Onderbouwing

7	Omgevingsvergunning (nieuwbouw)	Aantal voorgaande behandelingen: 1
210143	Bouwadres	Moleneind 2a, Kortenhoef
	Soort bouwwerk	Bedrijfsgebouw
	Omschrijving	oprichten jachthavengebouw met recreatiewoningen
	Aanvrager	Jachthaven Kortenhoef
	Architect	-
	Tekeningnummer	5 items
	Welstandsnota	-
	Code gemeente	pré beoordeling
	Bestemmingsplan	Anders
grote com.	Bevindingen	De commissie is om advies gevraagd over de ruimtelijke onderbouwing voor een jachthavengebouw en 6 recreatiewoningen. Het bestaande bedrijfspand wordt vernieuwd en krijgt een lessenaarskap. De commissie is van mening dat de ambities en uitgangspunten ruimte bieden voor een goed plan. De commissie vraagt zich af of het ontwerp in deze vorm realiseerbaar en haalbaar is. Het uiteindelijk ontwerp zal er dan anders uitzien. Dit ontwerp is echter tevens veel te fors voor deze locatie en past niet binnen de bebouwingskorrel. Verder constateert zij dat de naar de noordzijde gerichte gevel te massief en gesloten is en niet aansluit bij wat in de omgeving aanwezig is. Het programma dient teruggebracht worden. Ze adviseert het bestemmingsplan te volgen en de goot van 6 meter en de nok van 9 te handhaven (voor nok zo

Achteraanzicht_oud

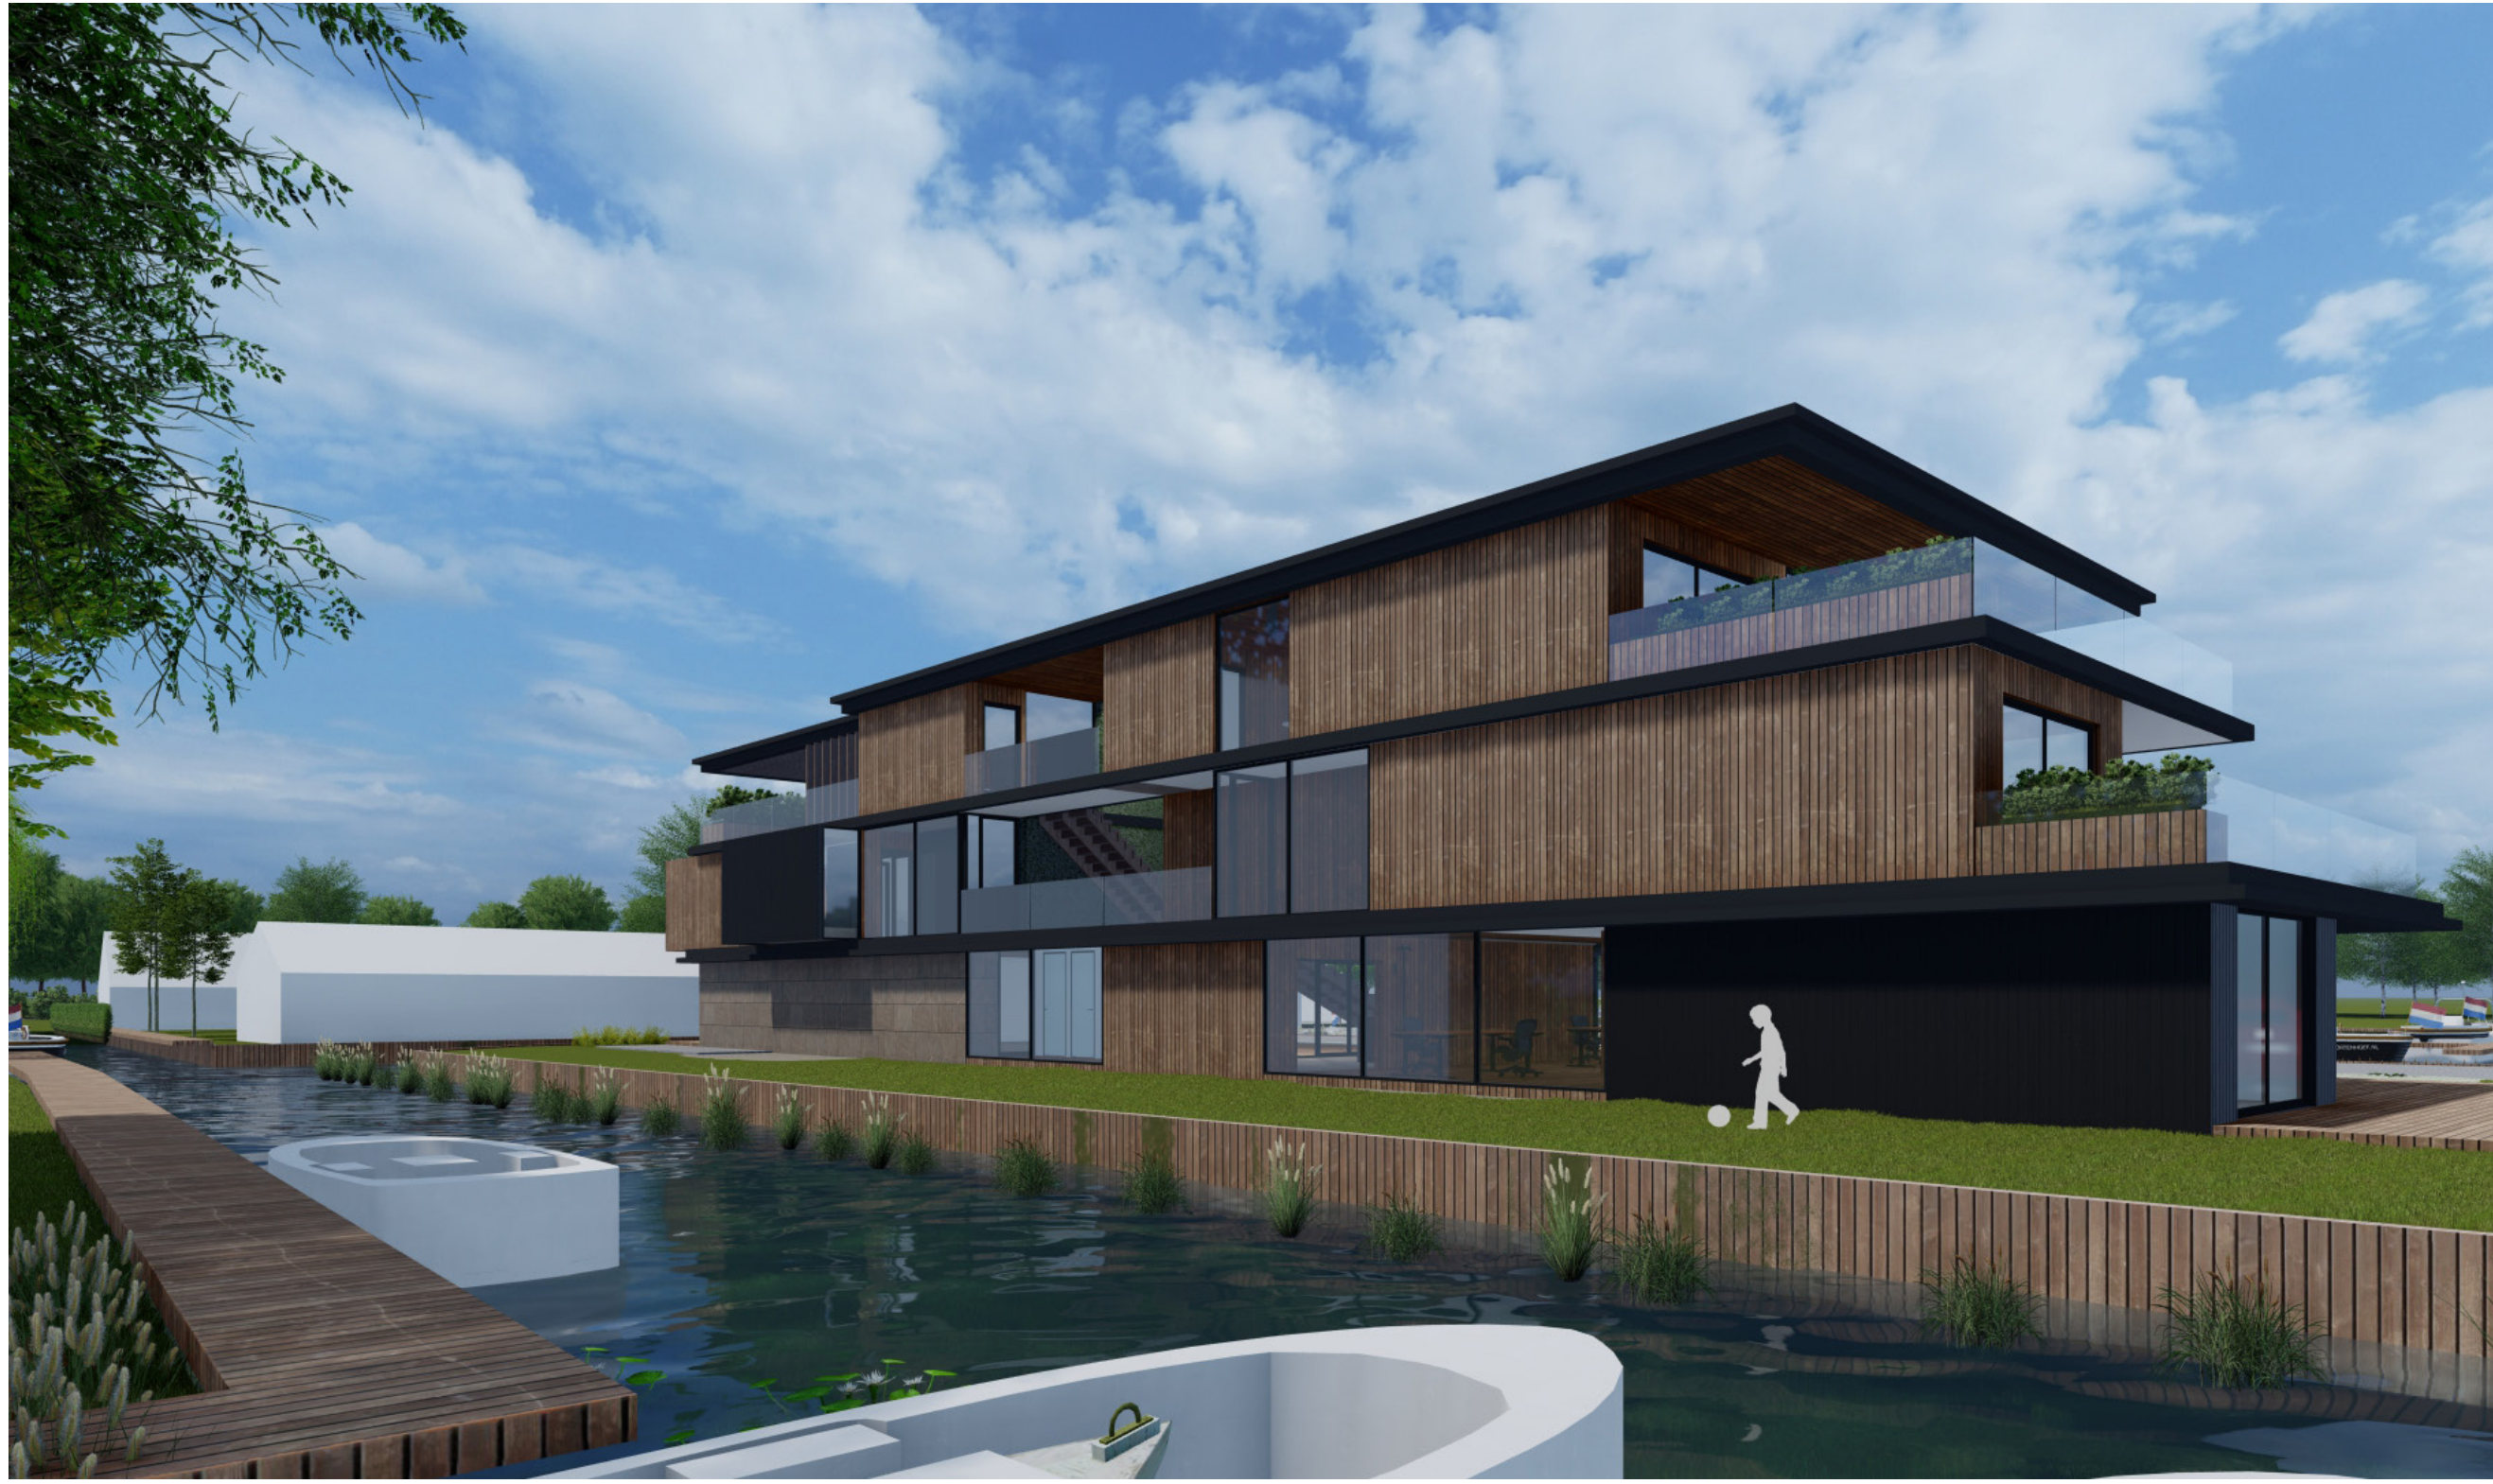
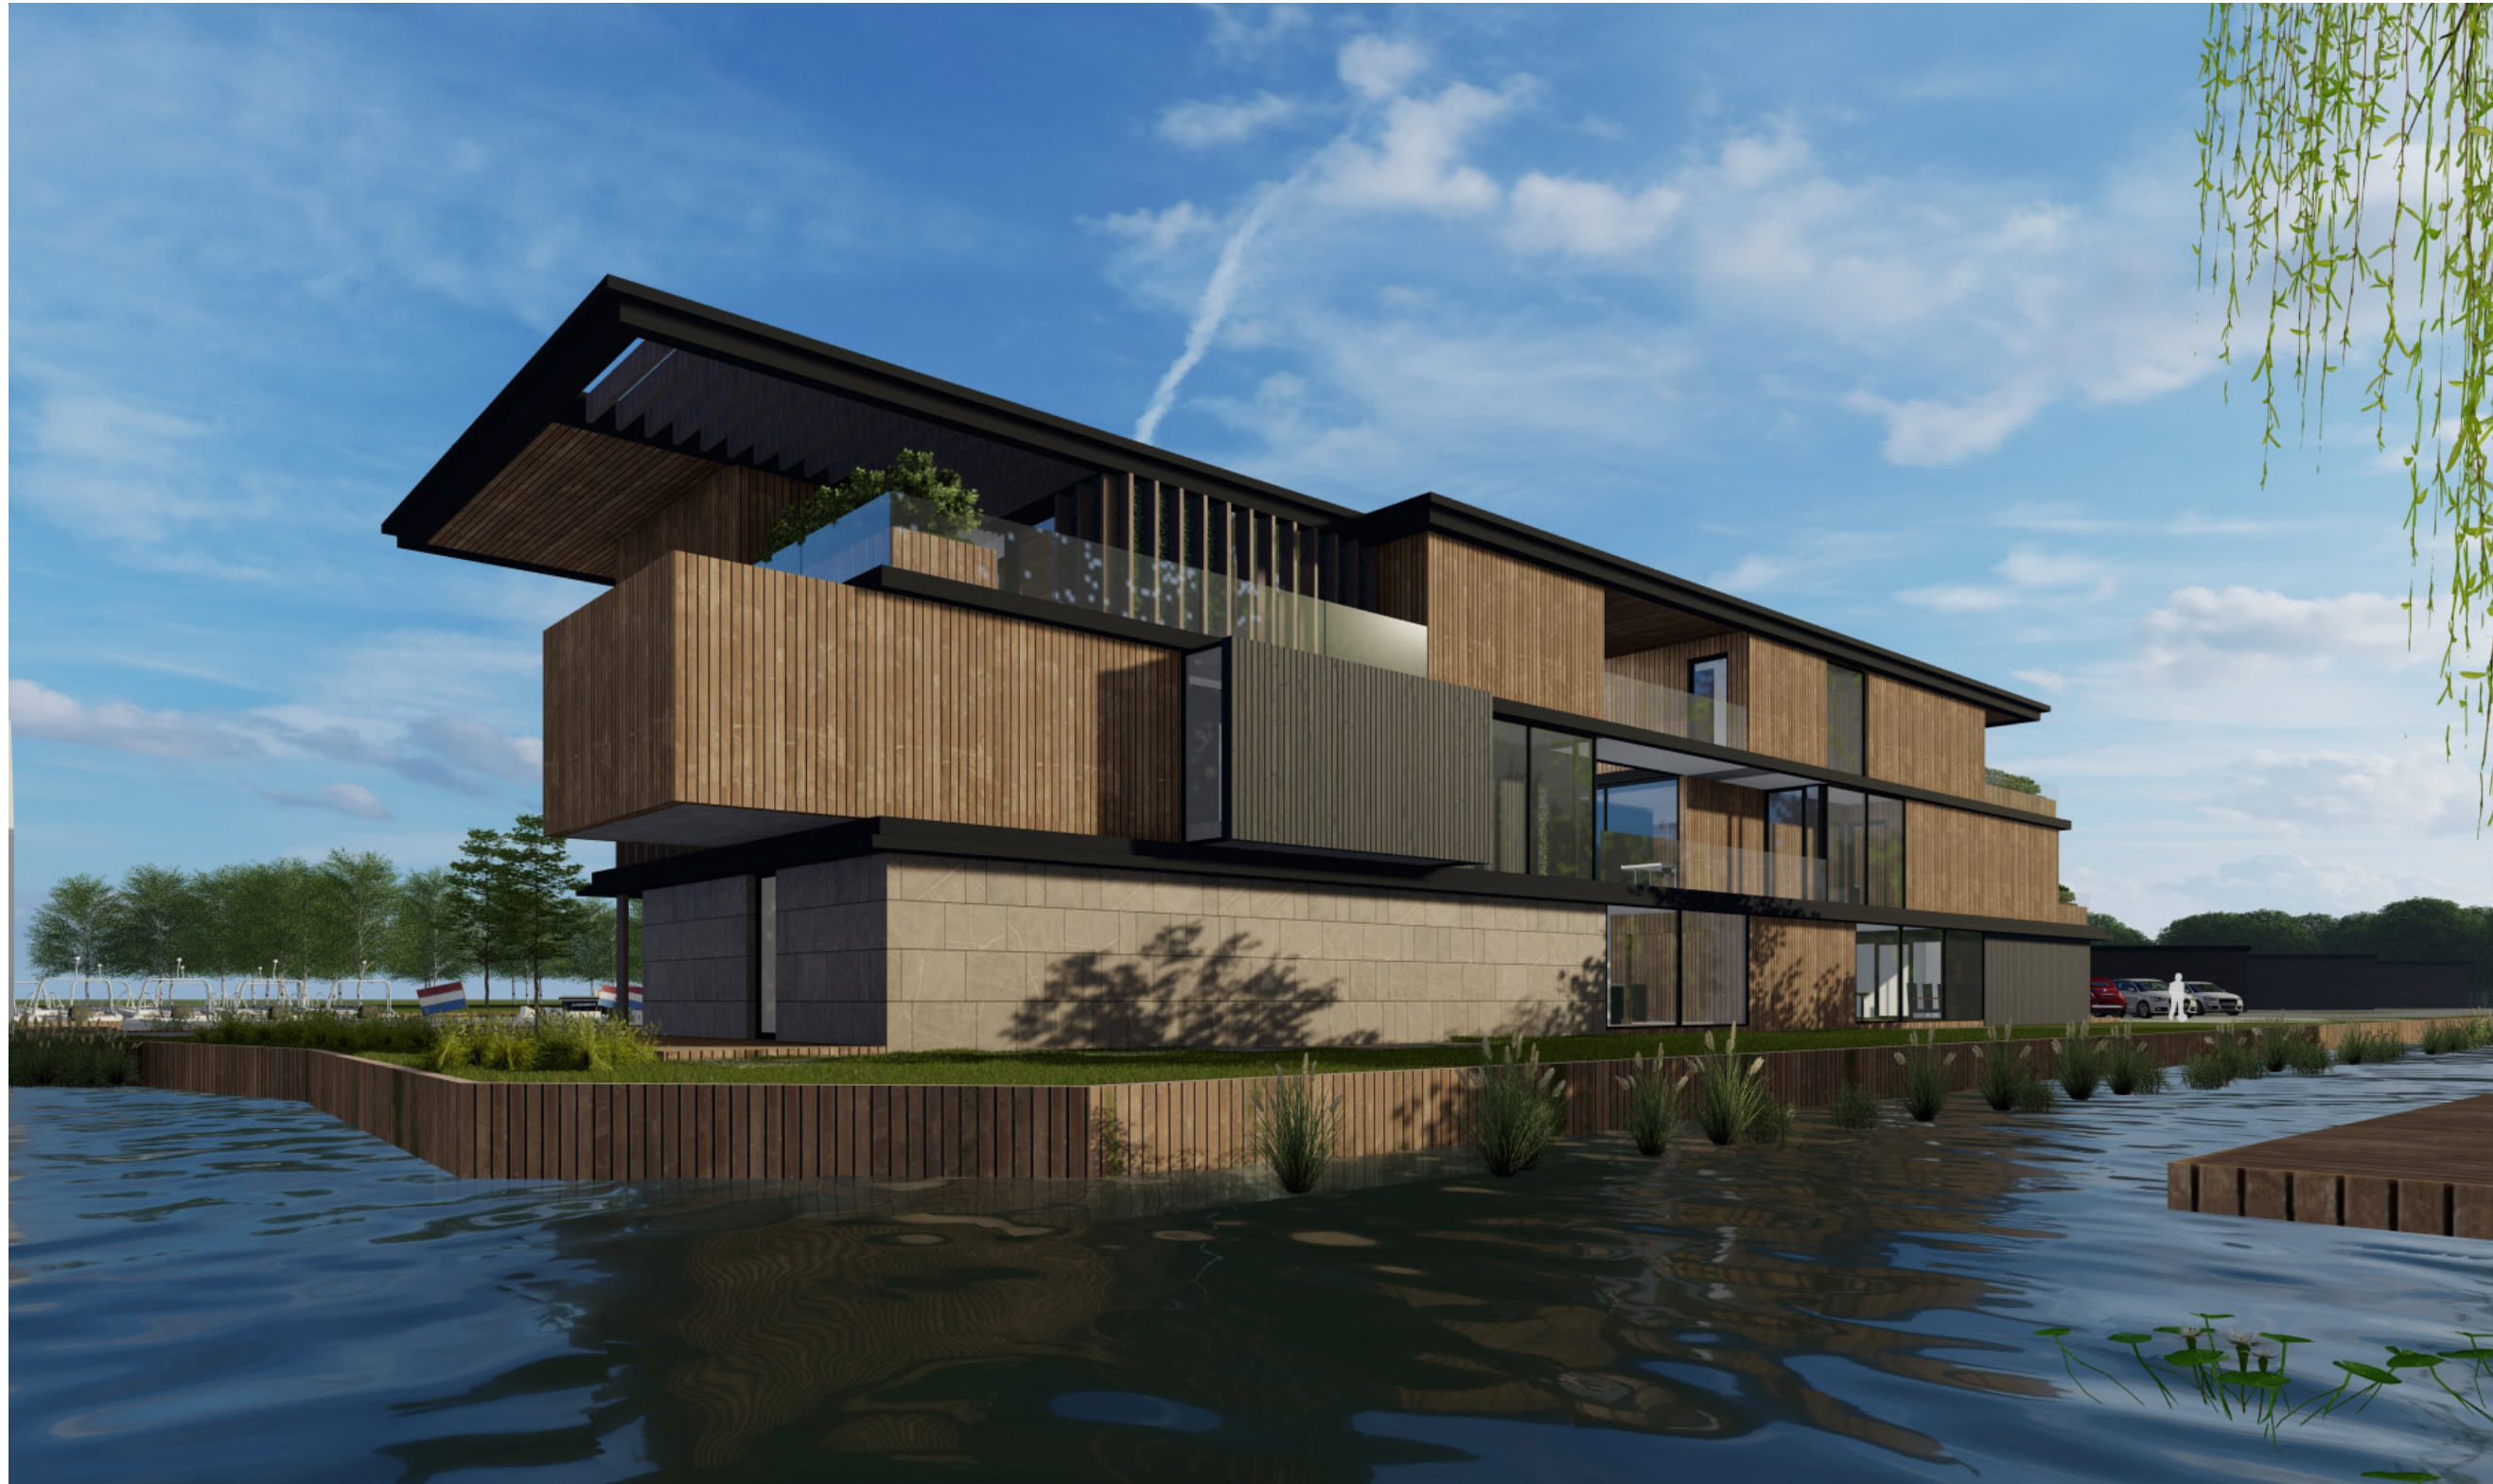
De commissie kan zich goed vinden in de ontwerprichting. Er zijn naar haar mening goede stappen gemaakt sinds de vorige behandeling om het volume te verkleinen. Het pand oogt in haar ogen echter nog te fors voor de locatie. Dit uit zich rondom, maar vooral aan de noordzijde, waar geen setback wordt uitgevoerd. Deze gevel is onvoldoende uitgewerkt voor een goede beoordeling. Ze is van mening dat deze zijde door de wandvorming over drie bouwlagen zich onvoldoende hecht aan de locatie en zich onttrekt aan de stedenbouwkundige korrel. Ze handhaaft hier haar eerder gegeven advies en merkt op dat het bestemmingsplan hierin voorziet. Ze adviseert een kap, maar zou eventueel aan de hand van een ontwerp met een duidelijke setback kunnen meegaan.

Achteraanzicht nieuw met set back zonder beplanting

Achteraanzicht nieuw met set back met beplanting
